Errata Vuistregels voor beheerdersoordeel bij de toetsing van Niet-Waterkerende Objecten (NWO's)

Bijlage 2 - filters Bebouwing

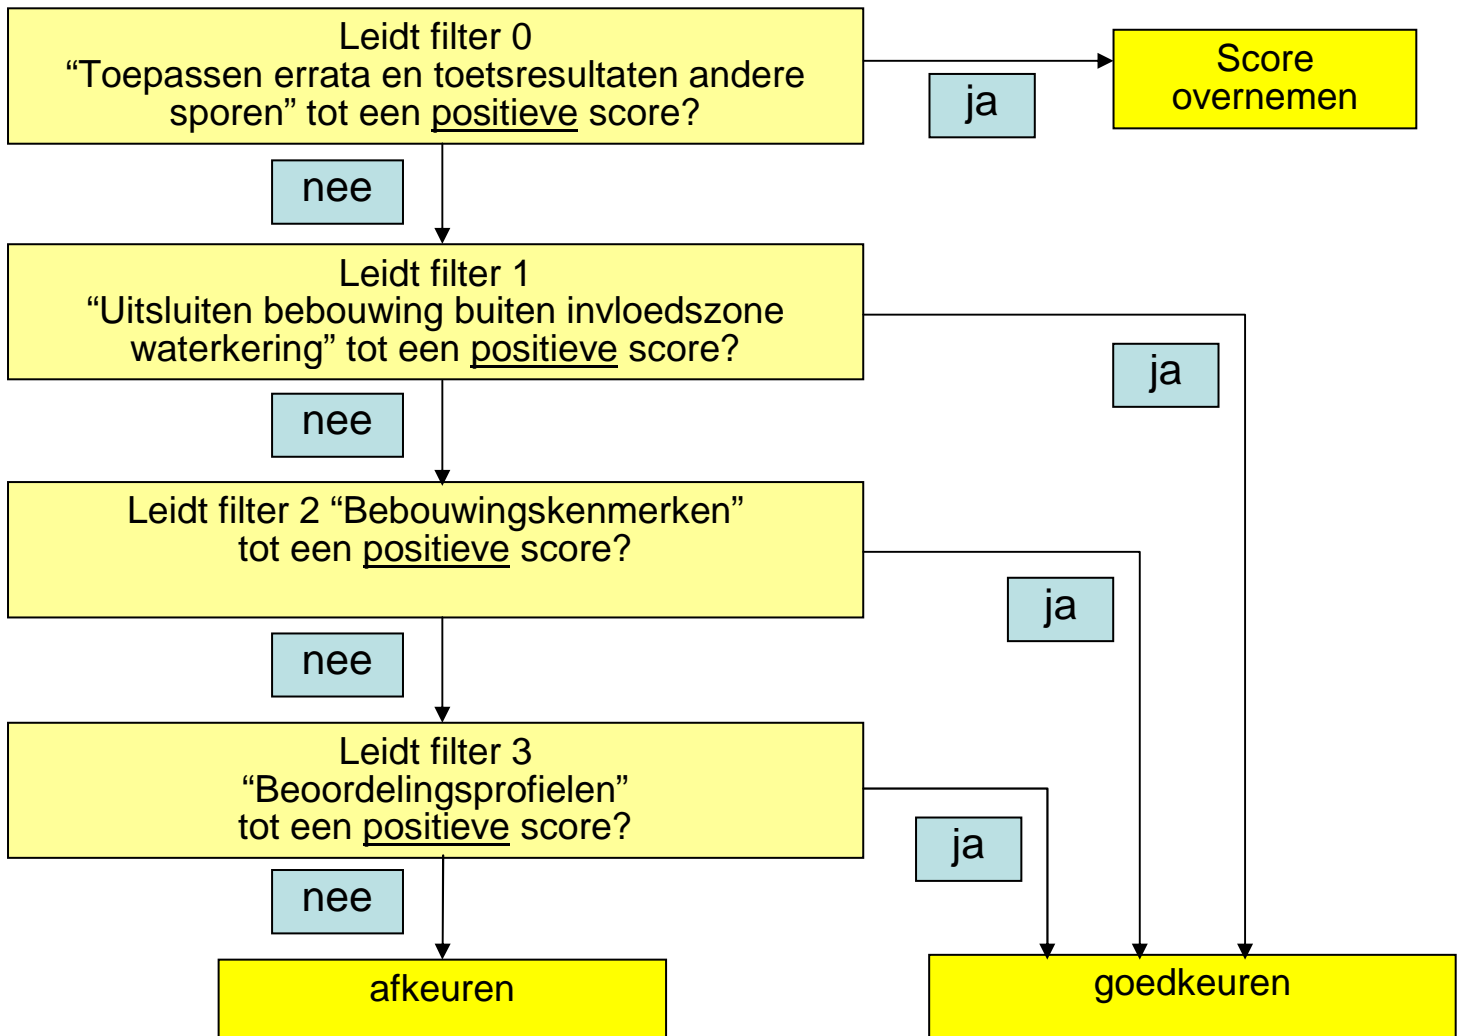
omgedraaid. (zie P411 en P412).
7	Bijlage 2		Erosie	De stelling bij de 3 ^e bullet onder “ <u>Uitgangspunten</u> ” op pagina 4 van Bijlage 2 is niet geheel juist. De zone boven de golfklapzone is niet noodzakelijkerwijs gelijk aan de bovenste helft van het buitentalud. Deze zone wijzigen in gehele buitentalud en niet alleen de bovenste helft. Aanpassing in tekst en figuur. Zie voor aangepaste figuur onderaan deze erratalijst. Uitgangspunt is dat bebouwing in de stabiliteitszone (4H) + de onderste helft van het talud (0,5B) geen negatieve invloed heeft op de macrostabiliteit. Aangenomen wordt dat er door de aanwezigheid van bebouwing voldoende massa en/of schuifweerstand in deze zone aanwezig is.
8	Bijlage 2	4	5 ^e bullit Figuur 2.2	Erosie van de bekleding speelt enkel in de bovenste helft van het buitentalud en de kruin. Onderste helft buitentalud controle op zowel STPH als erosie
		5	Bij d)	Bebouwing op de bovenste helft van het buitentalud ('erosiebestendigheid')

9	Bijlage 2	5	Bij d)	Bij d) op pagina 5 van Bijlage 2 staat dat bebouwing met een vloeroppervlak van maximaal 15 m ² geen invloed heeft op het waterkerend vermogen. Deze constatering en de daarbij behorende maximale maat voor het vloeroppervlak is overgenomen uit het Arcadis-rapport “Pilot toetsen NWO traject Vuren – Gorinchem TG356-TG438” van 12 juni 2008, dat i.o.v. het waterschap Rivierenland is gemaakt.
10	Bijlage 2	5	Bij d)	De tekst bij d) op pagina 5 van Bijlage 2 is onduidelijk en criteria ontbreken voor vaststelling solitaire of doorgaande bebouwing. In het kader van deze ‘vuistregels’ is sprake van solitaire bebouwing wanneer onderlinge afstand van de bebouwing > 30m. Nadere uitwerking van onderscheid tussen solitaire en doorgaande bebouwing dient te geschieden in WTI 2011.
11	Bijlage 3	1	Bij 1	De tekst bij 1. op pagina 1 van Bijlage 3 is niet geheel juist. Tekst vervangen door: <i>Begroeiing lager dan 5 m, onafhankelijk van de stamdiameter, op binnenkruinlijn en binnentalud, ook bij ontgroning, kunnen worden goedgekeurd. Dergelijke begroeiing op het buitentalud tot de buitenkruinlijn dient wel beoordeeld te worden aangezien het kan leiden tot onacceptabele erosie van het buitentalud.</i> <i>Begroeiing hoger dan 5 m dient beoordeeld te worden ongeacht de locatie op de waterkering.</i>

Bijlage 4 – A. Filters Parallelleidingen

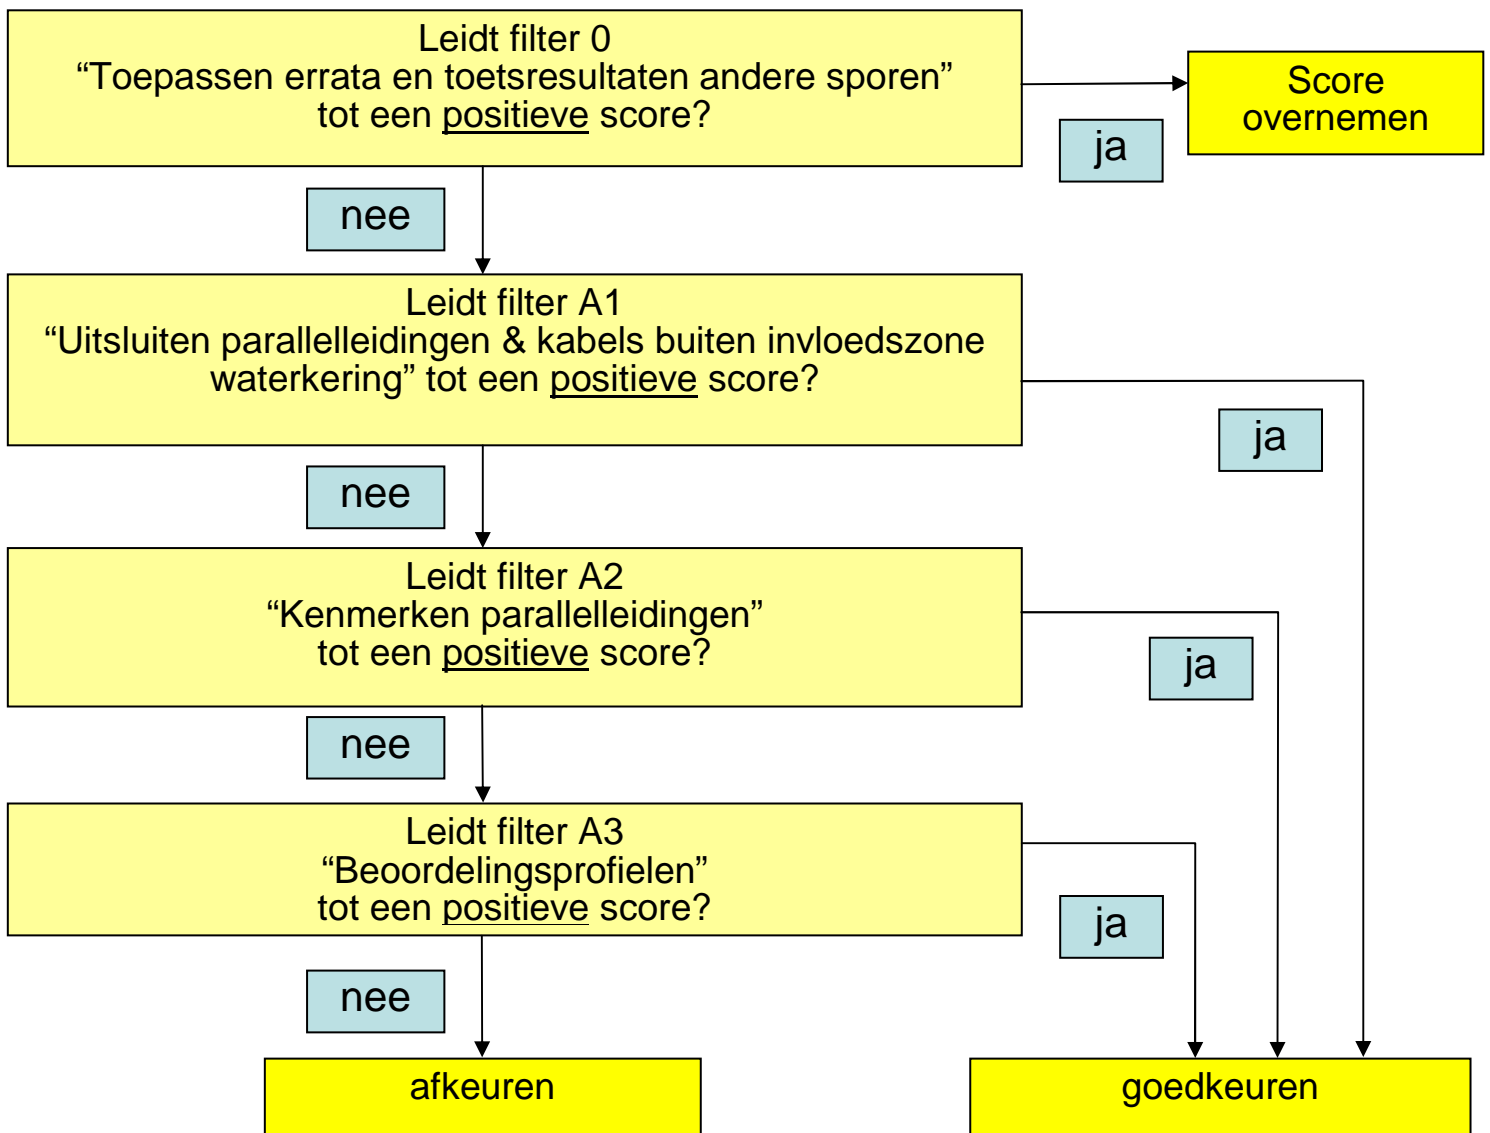
begroeiing dient te geschieden in WTI 2011.
13	Bijlage 4	1	Bij 2	Het bepalen van invloedszones is veel werk dat - als het goed is - al is gedaan voor het opstellen van de legger, zodat hier mogelijk gebruik van gemaakt kan worden.
14	Bijlage 4	7, 8 en 9	Grafieken	De grafieken in Bijlagen 4a, 4b en 4c zijn gebaseerd op Bijlage A bij de NEN 3651. In de betreffende grafieken kunnen de verstoringszones van vloeistofleidingen en gasleidingen worden afgelezen. Deze zones zijn berekend op basis van formules uit Bijlage A - Bepaling verstoringszones van NEN3651 - Aanvullende eisen voor buisleidingen in kruisingen met belangrijke waterstaatswerken.
15	Bijlage 4	4	Stap 2	De tekst bij de 2 ^o bullet bij punt 2. onder "Stappen" op pagina 4 van Bijlage 4 is onduidelijk over de check van freatische lijn. Hier wordt bedoelt dat bij een lekkende waterleiding in de kruin een mogelijke verhoging van de freatische lijn optreedt. Dit kan vooral optreden wanneer de leiding gelegen is boven de freatische lijn. Wanneer dit bekend is, dient bijzondere aandacht besteed te worden aan dit mechanisme. Nadere uitwerking van hoe om te gaan met een dergelijke freatische lijn dient te geschieden in WTI 2011.

Bijlage 4 - filters Leidingkruisingen

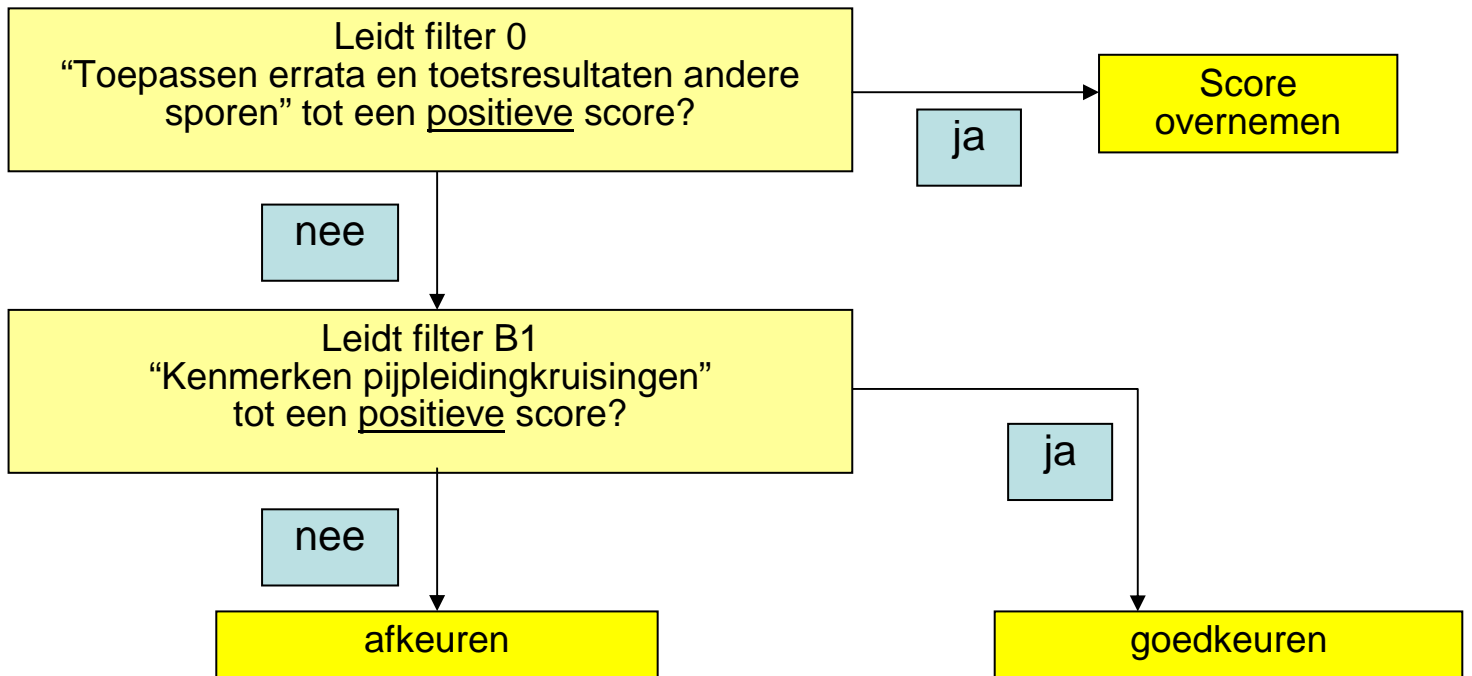
16	Bijlage 4	5	Tabel 2	Voor het mechanisme STBU in de Buitenkruin en STBI in de binnenkruin staat ten onrechte aangegeven dat het effect 0/+ (groen) en daarmee neutraal/positief is. In aansluiting op errata 10 kan hier tevens sprake zijn een negatief effect bij een mogelijk lekkende waterleiding. Daarmee 0/+ veranderen in 0/-/+.
